HENVENDELSER MODTAGET I HØRINGSPERIODEN

FORSLAG TIL LOKALPLAN MØLLE ALLÉ

Offentlig høringsperiode fra den 2. september til den 28. oktober 2020.

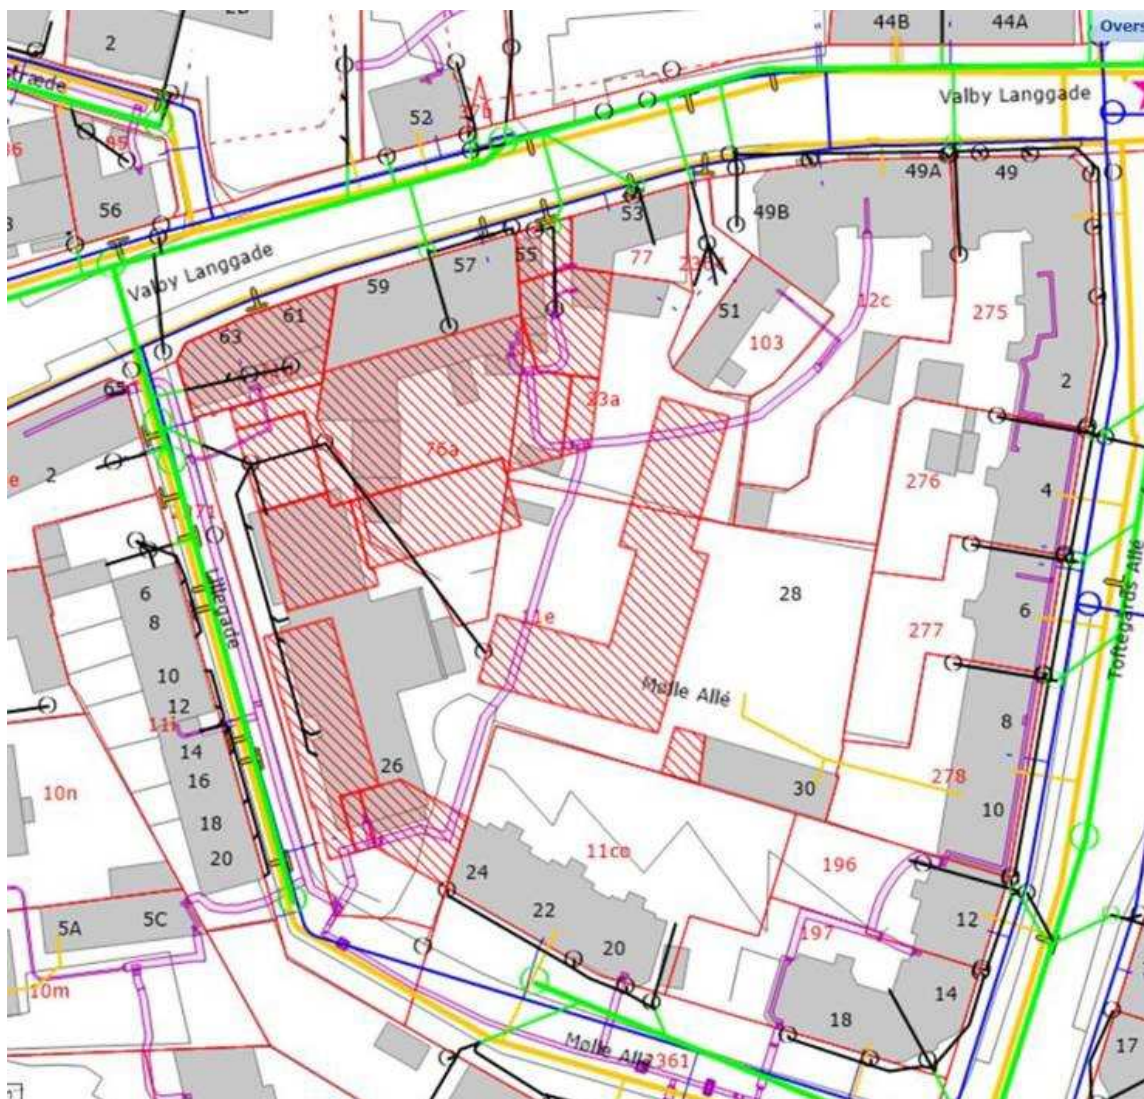
Det forventes at ledningen skal omlægges i forbindelse med udbygningen, for at koble de nye bygninger på fjernvarmenettet. Som det fremgår af kortet nedenfor forsynes varmekunderne i matrikel 12c og 103, Valby via stikket. Da bygningerne i disse matrikler er blivende er det vigtigt at HOFOR inddrages i de konkrete planer for udbygning af området, sådan at det kan sikres af varmforsyningen til de blivende bygninger kan opretholdes i hele processen.

Skitse som viser snit gennem Lillegade

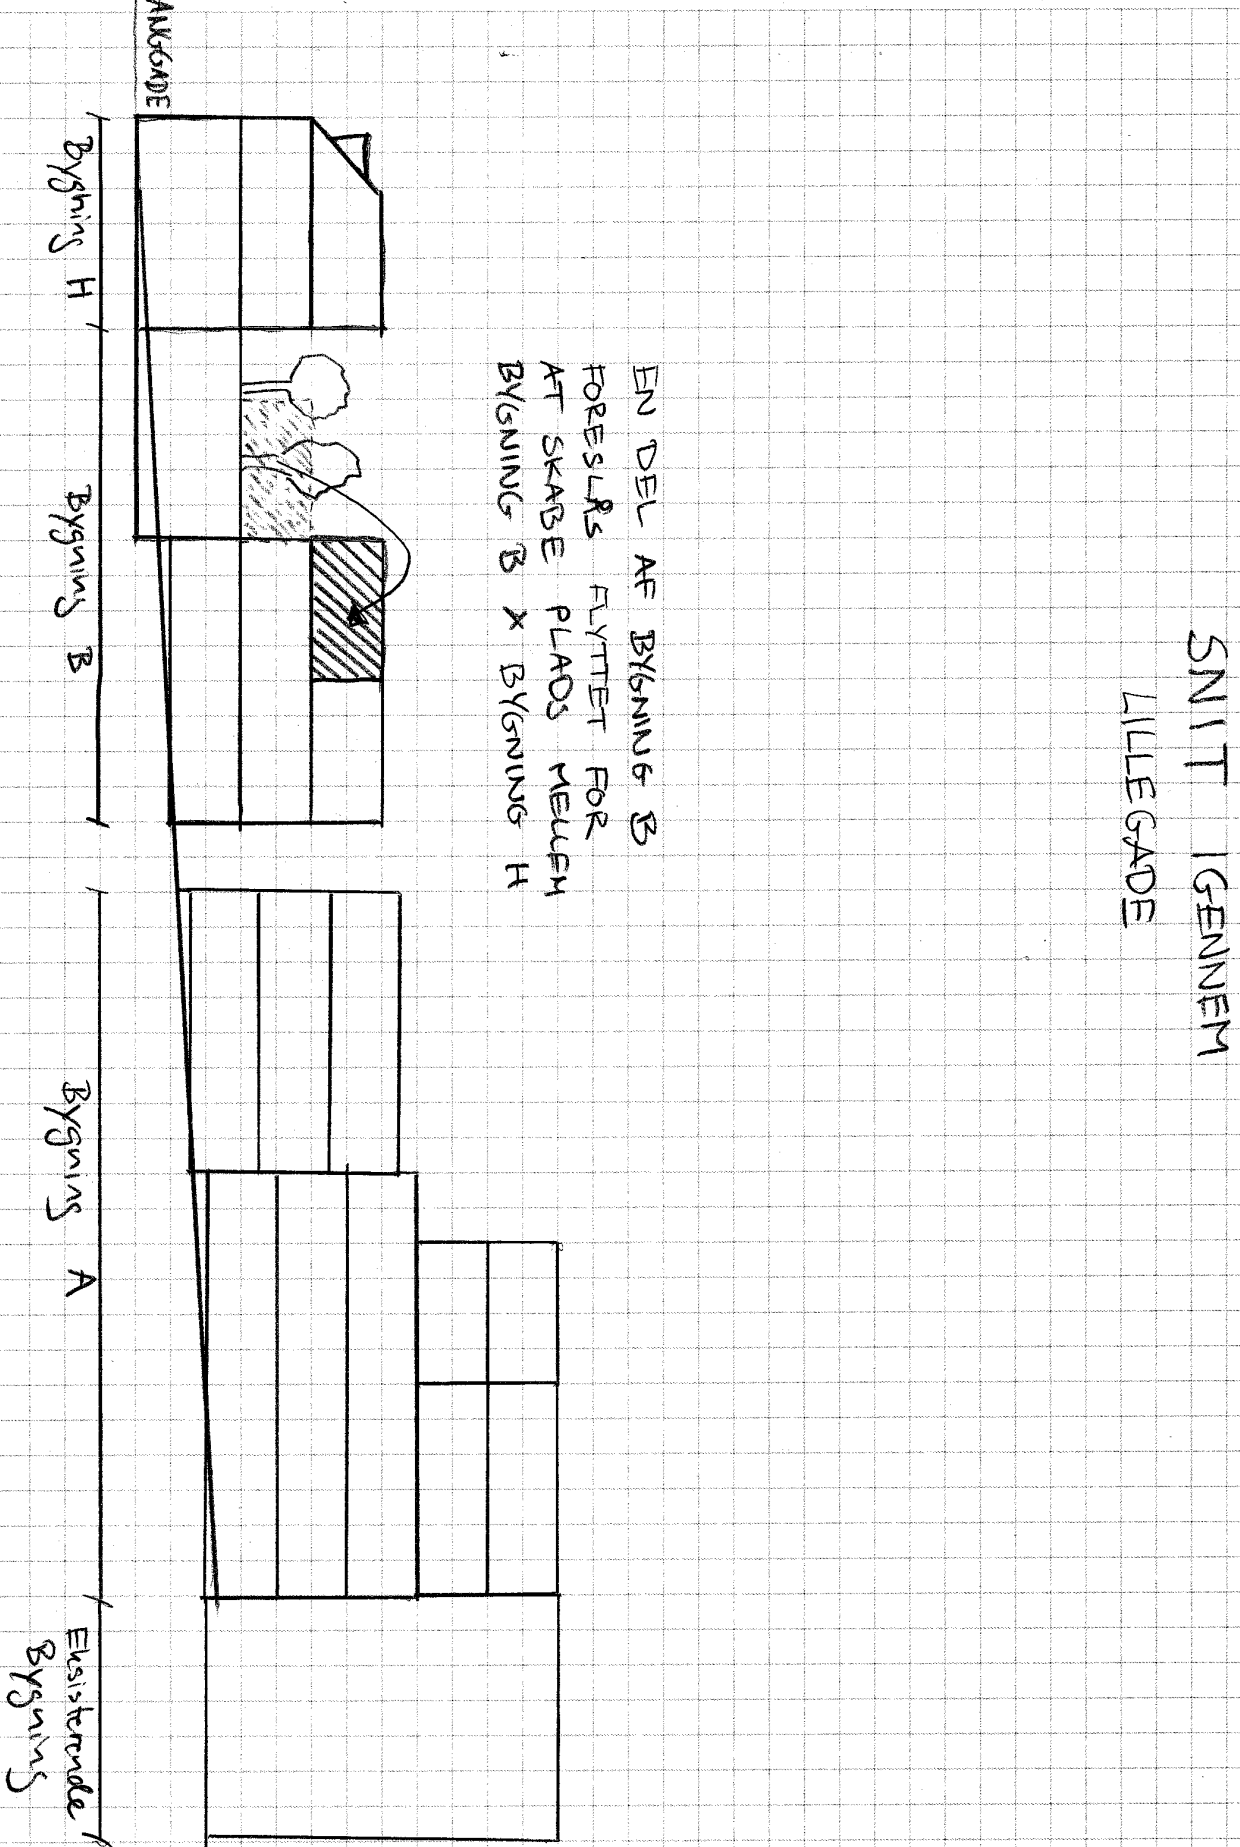
Terrænregulering langs Lillegade kan af hensyn til handicap adgang (niveaufri adgang) blive nødvendigt da der er meget store terrænforskelle. Dette bør indarbejdes i det kommende plangrundlag.

Tegning 4a · Bebyggelsens omfang og placering

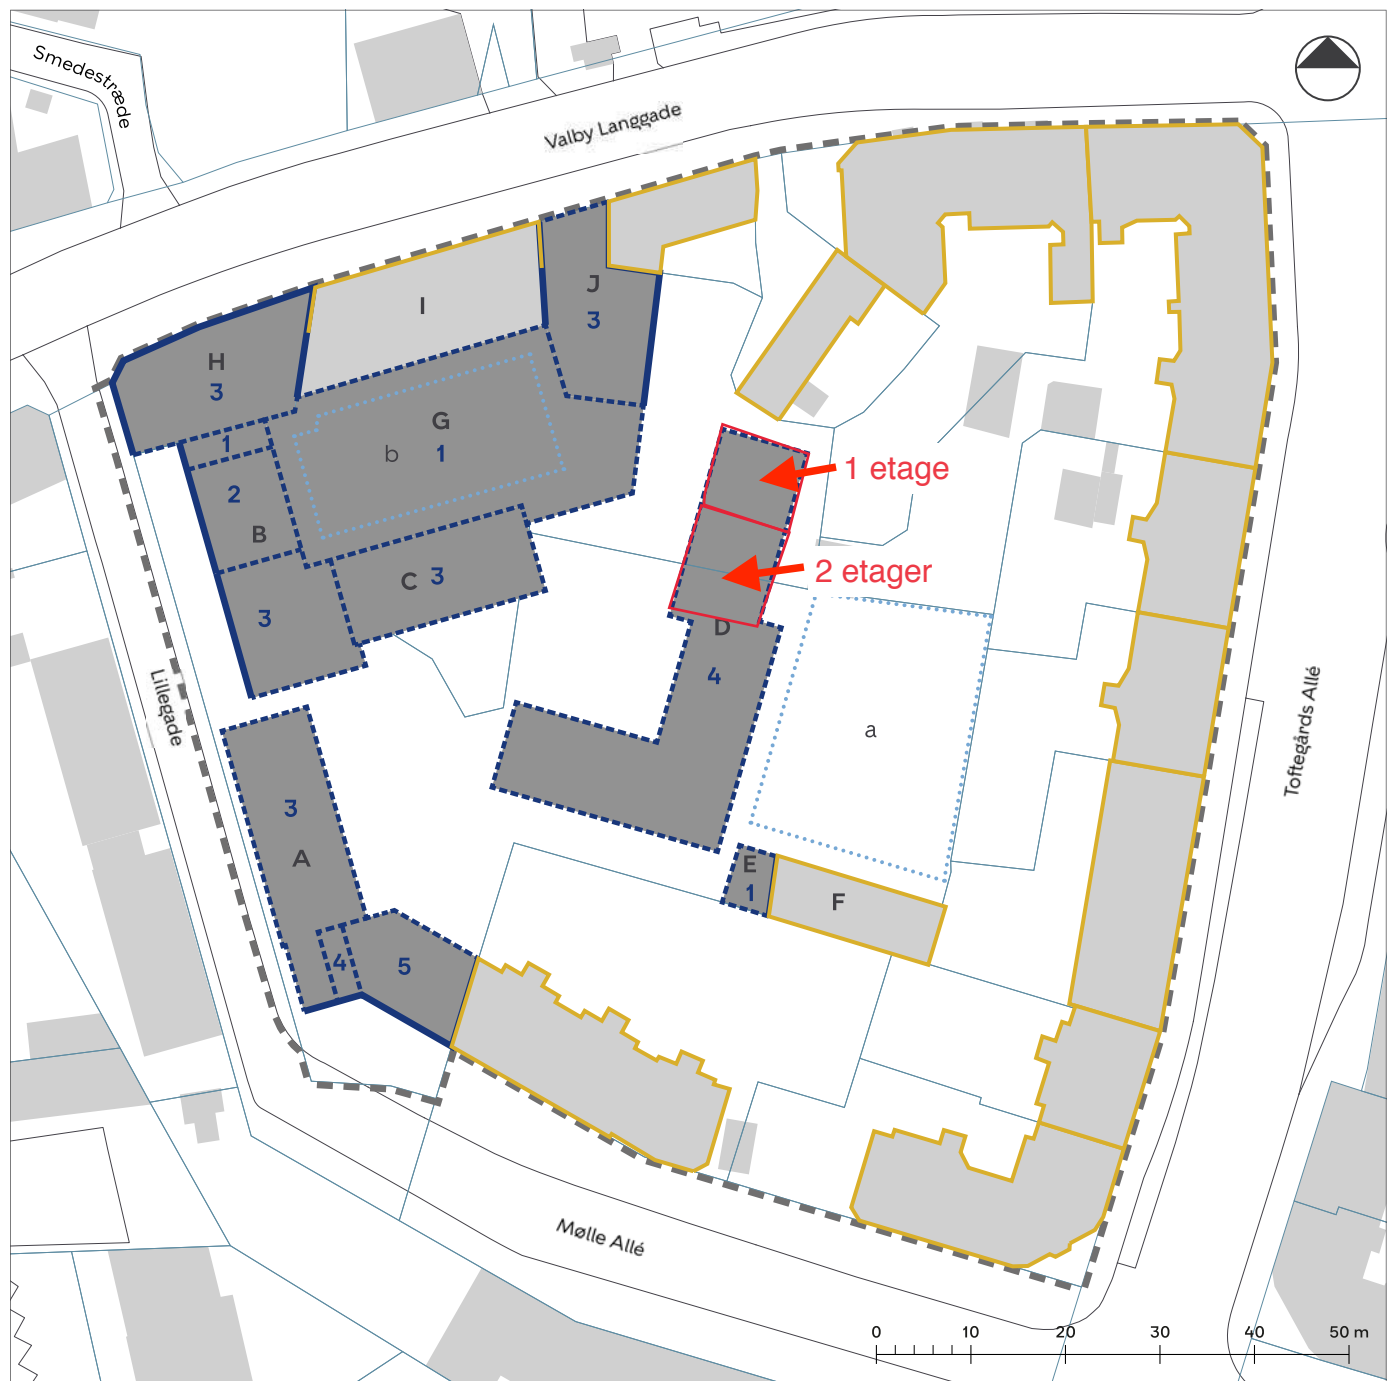
Bygningen (omtalt Bygning D) i gården har stor skyggeindvirkning på mange ejendomme. Men hvis den bygges alligevel må vi insistere på at den i det mindste honorere både lokalplanens grundtanker og afhjælper nogle af de værste gener, som den påfører de nuværende beboere i den nordlige del.

Det vil delvist løse to problemer. Overgangen til Valby Landsby bliver, i overensstemmelse med lokalplanen, nu faktisk en overgang imellem karréerne og den gule by. Den helt absurde overgang imellem nyt og gammelt undgås. Der vil blive mere lys, og ikke mindst mindre "inddæmning" af de mest skygge påvirkede områder i den nordlige del af byggeriet. Omkostningerne i etage m2, må være overskuelige i forhold til byggeriet omfang.
